**SZPITAL NEUROPSYCHIATRYCZNY**  
im. Prof. Mieczysława Kaczyńskiego  
**Samodzielny Publiczny Zakład Opieki Zdrowotnej**  
20-442 Lublin, ul. Abramowicka 2  
KRS 0000004020, REGON 431019046, NIP 946-21-60-056  
Nr konta: 08 8025 0007 0710 1863 2000 0010

Znak sprawy: SzNSPZOZ.N-ZP.372-12/19

### Zmiana i wyjaśnienia treści SIWZ (1)

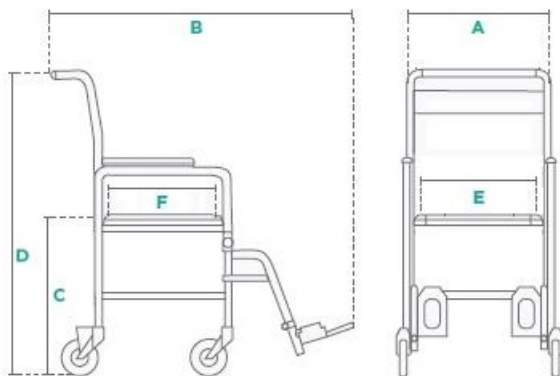
Czy Zamawiający dopuści do zaoferowania wysokiej jakości fotel kąpielowy o parametrach:

- rama aluminiowa odporna na korozję,
- oparcie i siedzisko z PCV,
- siedzisko z wycięciem U i otworami do odprowadzania wody,
- uchylne podłokietniki,
- składane podparcie pod nogi,
- koła przednie 4" obrotowe z blokadą,
- koła tylne 6",

- udźwig: 100kg,
- wymiary jak na rysunku technicznym poniżej:

**A Szerokość całkowita:** 54 cm  
**B Głębokość całkowita:** 74 cm  
**C Wysokość siedziska od podłoża:** 47 cm  
**D Wysokość całkowita:** 88 cm  
**E x F Wymiar siedziska:** 40 cm x 37,5 cm  
**Waga:** 6 kg  
**Maksymalne obciążenie:** 100 kg  
 +/- 0,5-1 cm

Zamawiający nie zmienia treści SIWZ w tym zakresie.

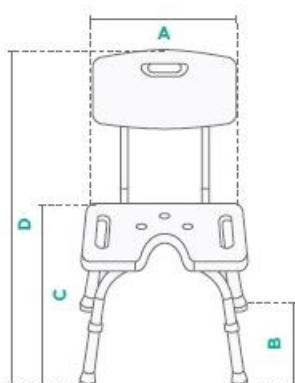
- zdjęcie poglądowe:
